к Акту	обследования к паспорту доступности от «	>>	20	Ι

І. Результаты обследования:

государственное бюджетное общеобразовательное учреждение Самарской области средняя общеобразовательная школа п. Луначарский имени Героя Российской Федерации Олега Николаевича Долгова муниципального района Ставропольский Самарской области структурное подразделение детский сад «Дружная семейка»

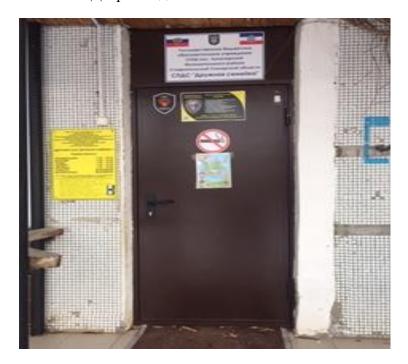
1.1	Вход (входы) на территорию	есть	б/н	№ 1	Отсутствует визуальная информация, тактильные обозначения. П.5.1.2	К,О,С	Установка визуальной информации, тактильных обозначений. П.5.1.3	Работы в рамках текущего ремонта по мере выделения финансовых средств

1.2	Путь (пути) движения на территории	есть	б/н	№ 2	Отсутствует визуальная информация, тактильные обозначения. П.5.1.9 Высоту бортовых камней (бордюров) по краям пешеходных путей на участке вдоль газонов и озелененных площадок следует принимать не менее 0,05 м.	K,O,C	Установка визуальной информации, тактильных обозначений П.5.1.9 Высоту бортовых камней (бордюров) по краям пешеходных путей на участке вдоль газонов и озелененных площадок следует переделать не менее 0,05 м.	Капитальный ремонт. Монтаж бордюров по краям пешеходных путей на участке вдоль газонов и озелененных площадок По мере выделения финансовых средств

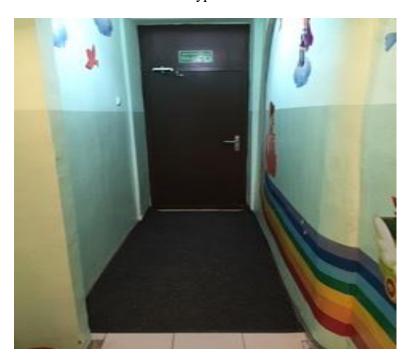
2.1	Лестница (наружная)	есть	б/н	№3	Отсутствует тактильная полоса, контрастная маркировка крайних ступеней, бортики по боковым краям ступеней	K, O,	Нанести тактильную разметку, маркировку крайних ступеней, установить бортики по боковым краям ступеней	Работы в рамках капитального ремонта по мере выделения финансовых средств

2.3	Входная площадка (перед дверью)	есть	б/н	№ 4	Отсутствуют световой и звуковой маяки у входа, система вызова помощи.	K, O	Необходимо установить световой и звуковой маяки у входа, систему вызова помощи.	Работы в рамках капитального ремонта по мере выделения финансовых средств

2.4	Дверь (входная)	есть	№1	№5	Отсутствует предупреждающая тактильная разметка при входе, имеет порог высотой 0,06м, препятствующий	К,О,С	Нанести тактильную разметку. Установить систему вызова помощи.	Работы в рамках текущего ремонта по мере выделения финансовых средств.

прохождению К,О. Необходимо установить систему вызова помощи.			
2.4	Тамбур	есть	№ 2	№6	Глубина тамбура менее чем 2.3 м.	К	Несоответствие габаритов	Работы в рамках текущего ремонта по мере выделения финансовых средств
	ОБЩИЕ требования к зоне				Не соответствуют. Раздел(5.1.1.; 5.1.2.; 5.1.9.) СП 59.13330.2016 актуализированная редакция СНиП 35-01-2001

№7 Коридор (вестибюль, зона ожидания

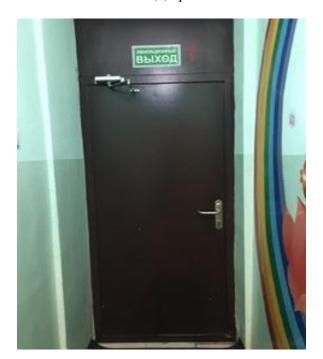
3.1	Коридор (вестибюль, зона ожидания, галерея, балкон)	есть	№3	№7	Отсутствуют контрольно- пропускные устройства и турникеты. Коридоры - отсутствуют речевые информаторы и маяки, экраны, текстовые табло для дублирования звуковой информации, тактильная схема, место отдыха и ожидания, рифленая и контрастно окрашенная полоса на участках пола перед поворотом и дверями, опорные устройства.	к, о, с, г	Установить контрольнопропускные устройства и турникеты. В коридоре — установить: речевые информаторы и маяки, экраны, текстовые табло для дублирования звуковой информации, тактильную схему. Создать место отдыха и ожидания. Нанести рифленую и контрастно окрашенную полосу на участках пола перед поворотом и дверями. Установить опорные устройства.	Работы в рамках текущего ремонта по мере выделения финансовых средств

3.5	Дверь	есть	б/н	№8	Отсутствует контрастная маркировка дверных проемов.	K, O,	Нанести контрастную маркировку дверных проемов.	Работы в рамках текущего ремонта по мере выделения финансовых средств

3.6	Пути эвакуации (в т.ч. зоны безопасности)	есть	№4	№9	Эвакуационный выход не соответствует требованиям доступности для людей на креслах-колясках и с нарушением опорно - двигательного аппарата	Κ,Ο,C, Γ	На путях эвакуации не должно быть порогов и перепадов высот пола. При необходимости устройства порогов их высота или перепад высот не должен превышать 0,014 м. (п. 5.2.4 СП 59.13330.2012	Работы в рамках текущего ремонта по мере выделения финансовых средств
	ОБЩИЕ требования к зоне и их элементам 6.2 Пути движения в зданиях СП 59.13330.2016 актуализированная редакция СНиП 35-01-2001.

№ 10 Кабинетная форма обслуживания

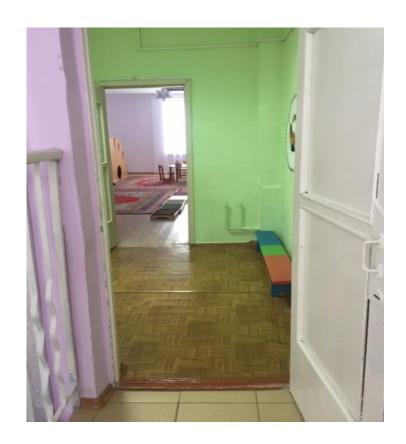
4.1	Кабинетная форма обслуживания	есть	№5	№ 10	Высота порога не соответствует нормативам. Отсутствуют специально выделенные места для учащихся с недостатками зрения и слуха, а также для учащихся, передвигающихся на кресле-коляске Отсутствует световой сигнализатор школьного звонка. Отсутствует информация- тактильная, визуальная, контрастная.	Κ, Ο, C, Γ	Необходима реконструкция порога. Создание специально выделенных мест для учащихся с недостатками зрения и слуха, а также для учащихся, передвигающихся на кресле-коляске. Следует установить тактильные, визуальные, контрастные информирующие обозначения помещений: -рядом с дверью, со стороны дверной ручки; на высоте от 1,4 до 1,75м. — дублирование рельефными знаками.	Работы в рамках текущего ремонта по мере выделения финансовы х средств

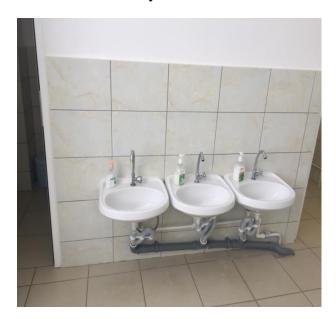
3.6	1	Наименование	Нал	лличие элемента		Выявленные нарушени и замечания	- '		іции объектов
№ п/п		функционально- планировочного элемента	есть/ нет	№ на плане	№ фото	Содержание	Значимо для инвалида (категория)	Содержание	Виды работ
5	5.1	Туалетная комната	есть	№6	№ 11,12	Не соответствует. Раздел 6.3.3 Доступная кабина в общественной уборной должна иметь размеры в плане, м, не менее: ширина - 1,65, глубина - 2,2, ширина двери - 0,9. В кабине сбоку от унитаза следует предусматривать пространство рядом с унитазом шириной не менее 0,8 м для размещения кресла-коляски, а также крючки для одежды, костылей и других принадлежностей. В кабине должно быть свободное пространство диаметром 1,4 м для разворота кресла-коляски. Двери должны открываться наружу.	К,О,С,Г	Необходимо создание кабины и тактильной маркировки санузла. Установить зеркало; крючки для костылей и одежды в кабинах и около раковины, установить систему тревожной сигнализации.	Работы в рамках капитального ремонта по мере выделения финансовых средств

5.2	Душевая/ ванная комната	есть	№7	№ 13	Не соответствует 6.3.3. СП 59.13330.2016 Раздел 6.3 Санитарно-бытовые помещения раздел актуализированная редакция СНиП 35-01-2001.	К,О,Г,С	Реконструкция	Работы в рамках текущего ремонта по мере выделения финансовых средств
5.3	Бытовая комната (гардеробная)	есть	№8	№ 14	Не соответствует 6.3.3. СП 59.13330.2016 Раздел 6.3 Санитарно-бытовые помещения раздел актуализированная редакция СНиП 35-01-2001.	К,О,Г,С	Реконструкция	Работы в рамках текущего ремонта по мере выделения финансовых средств
	ОБЩИЕ требования к зоне				Раздел 6.3 Санитарно-бытовые помещения раздел 6.3.3. СП 59.13330.2016 актуализированная редакция СНиП 35-01-2001.

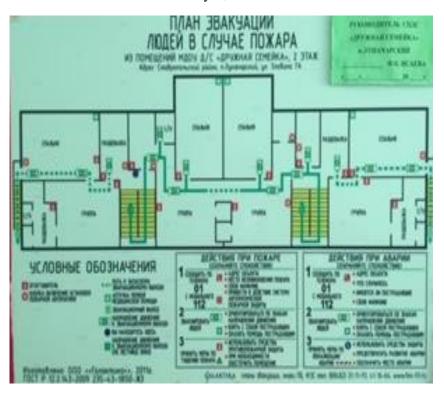
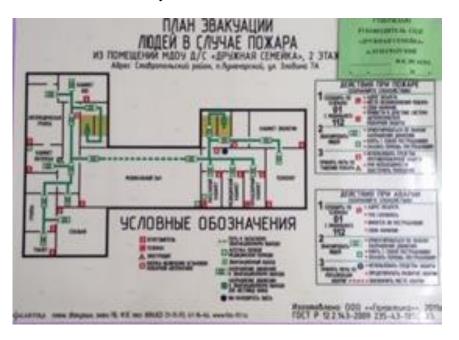
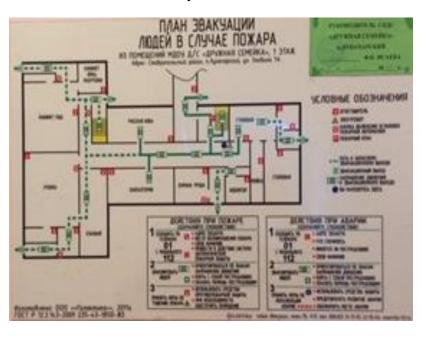
6.1	Визуальные средства	нет	б/н	№16-23	Отсутствуют символы доступности (визуальная разметка) внутри здания и на прилегающей территории. Отсутствуют различные освещаемые указатели в виде символов и пиктограмм с использованием яркого цвета контрастного по отношению к фоновой поверхности.	К,О,Г,С, У	Нанести символы доступности (визуальную разметку) в соответствии с требованиями	Работы в рамках текущего ремонта по мере выделения финансовых средств
